Mat.: 1. Respuesta a Solicitud de Información.

Ref.: Res. Ex. N°5 ROL F-023-2020.

PLAN DE CUMPLIMIENTO AMBIENTAL

Respuesta observaciones

Imagen N°1. Enrocado Sector Norte. Proyectoado respecto de ejecutado.

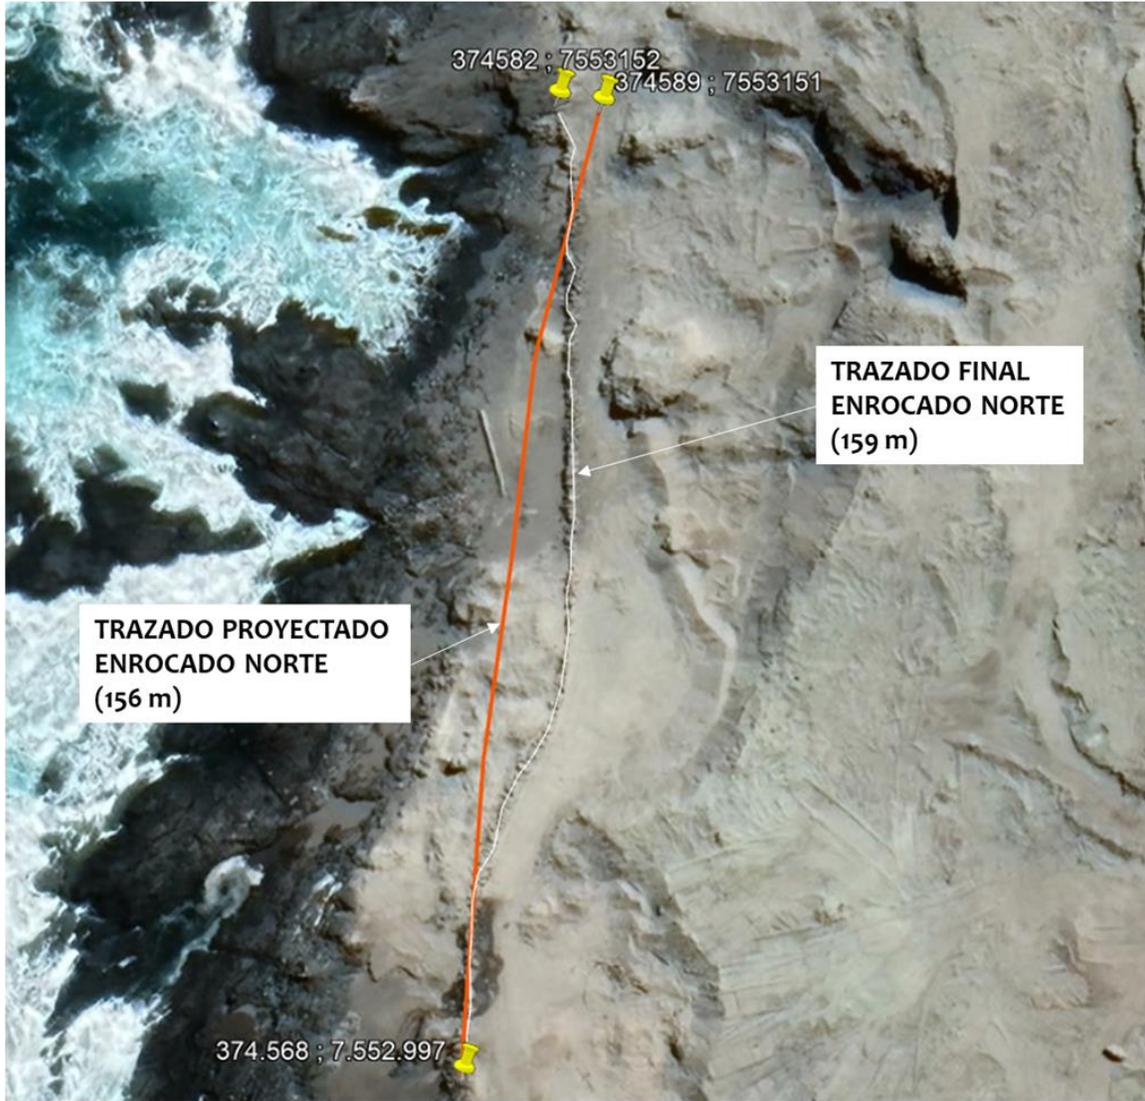
Se detectó la inexistencia de enrocado en, al menos, 5 metros en el sector sur de la Planta de Lixiviación, sumado a que en algunas zonas del enrocado no se alcanzan los 1,5 metros de altura.

Respecto la inexistencia de enrocado, el trazado propuesto en el PdC, iniciaba en la coordenada UTM E-374.589 ; N-7.553.151 ; y terminaba en la coordenada UTM E-374.568 ; N-7.552.151; con una longitud proyectada de 150 metros.

Al respecto, replanteado en terreno, el inicio del enrocado se hizo coincidir con cuerpo rocoso existente, de manera de mejorar la segregación respecto de la playa. Así, el inicio del enrocado, comienza en la coordenada UTM E-374.582 ; N-7.553.152, y termina alcanzando el

enrocado existente en la coordenada UTM E-374.568 ; N-7552.151, alcanzando una longitud total de 159 metros.

Respecto de la altura del enrocado, efectivamente se ha podido identificar algunos sectores con una altura menor. Sin embargo, dicha condición, no ha afectado el propósito del enrocado.

Respecto de lo identificado, y siendo el propósito de la empresa, dar cabal cumplimiento a lo indicado por la autoridad, es que desde ya manifestamos nuestro compromiso de subsanar la condición identificada, por lo que solicitamos un plazo de 60 días, para realizar las gestiones necesarias para contratar a empresa externa que realice las mejoras, de manera de realizar los trabajos, acorde a lo desarrollado durante el desarrollo del PdC.
